A202020 - Avis de la CLE du SAGE Vilaine sur le dossier d'autorisation relatif à l'aménagement de la ZAC du Lindon à L'Hermitage (35)

Présentation du dossier :

Le projet concerne une demande d'aménagement de la ZAC du Lindon, porté par Territoires Publics, concessionnaire de la ZAC.

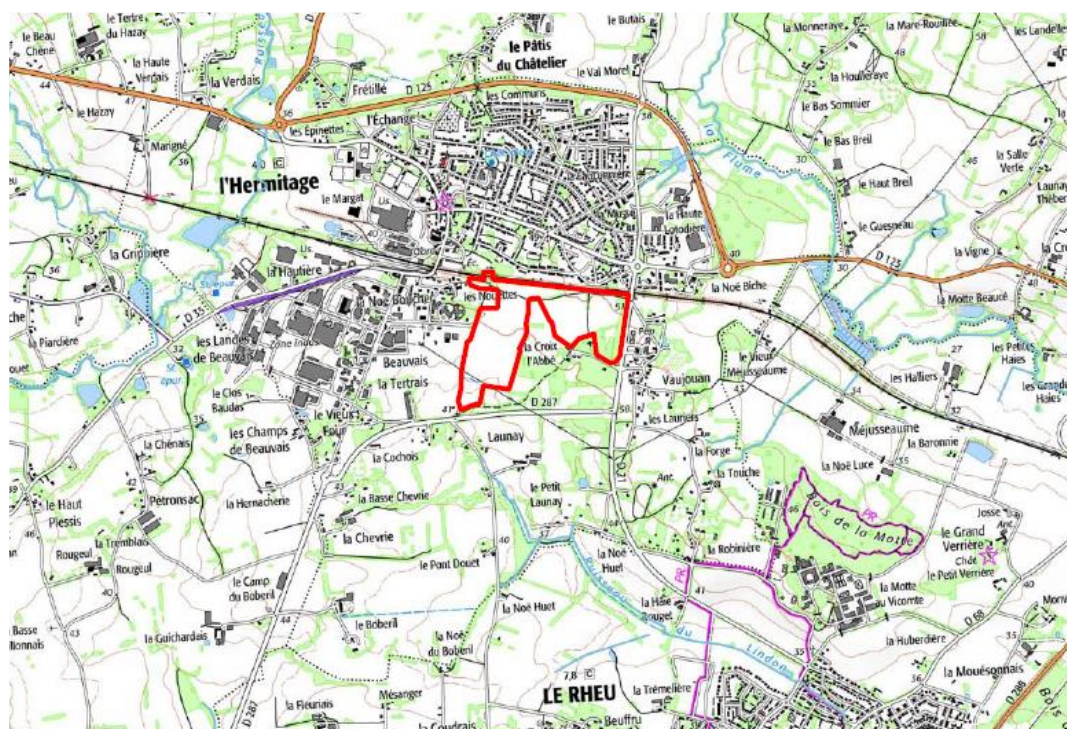
Le cours d'eau du Lindon a fait l'objet d'un inventaire de terrain validé par le groupe communal de L'Hermitage (la procédure de validation de l'inventaire nécessite ensuite un avis de la CLE, qui sera rendu une fois les inventaires finalisés sur les autres cours d'eau du bassin versant). Il est important de noter que les sources du ruisseau sont identifiées plus en amont, au nord de la RD 287 (et que c'est dans celui-ci qu'ont été identifiés les amphibiens juvéniles).

A gauche, délimitation de la ZAC par le pétitionnaire : le ruisseau du Lindon apparaît en aval, au niveau du secteur du Launay.

A droite, le tracé du cours d'eau du Lindon à la suite de l'inventaire de terrain. Il prend sa source en aval immédiat de la zone humide de la ZAC, qui en est l'exutoire direct.

- Par la méconnaissance de la localisation réelle du cours d'eau, le dossier ne prend pas en compte que le rejet régulé issu de la zone humide arrivera dans le ruisseau du Lindon. Ainsi, l'impact de la mise en place de la digue dans la zone humide sur l'alimentation du ruisseau du Lindon en période d'étiage n'est pas évalué. Pour rappel, la Disposition 12 du SAGE, « Préserver les cours d'eau », prescrit que « le principe de non-détérioration de l'existant est réaffirmé pour tout cours d'eau, qu'il soit impacté directement ou indirectement, quel que soit le degré de l'altération, et quels que soient son intérêt fonctionnel et sa taille ».
